项目名称	青田第二养老中心	修改原因	设计优化
专业	建筑	工程号	Q2020-028

2#楼/4#楼强电井 1:50

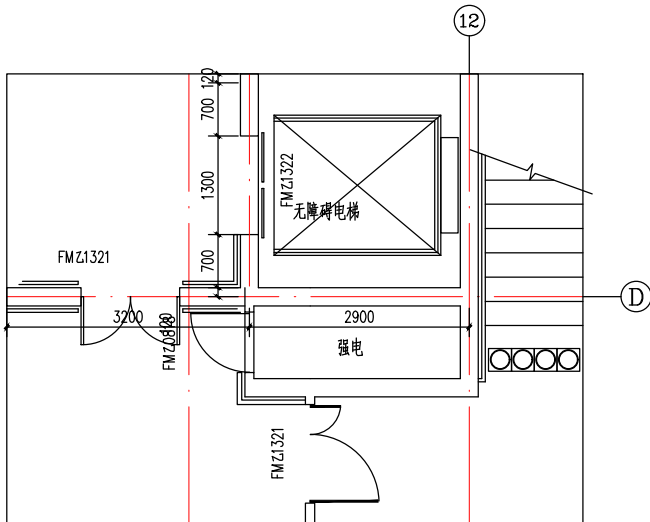
1. 因电箱尺寸过大, 调整2#楼和4#楼强电井尺寸, 如下:
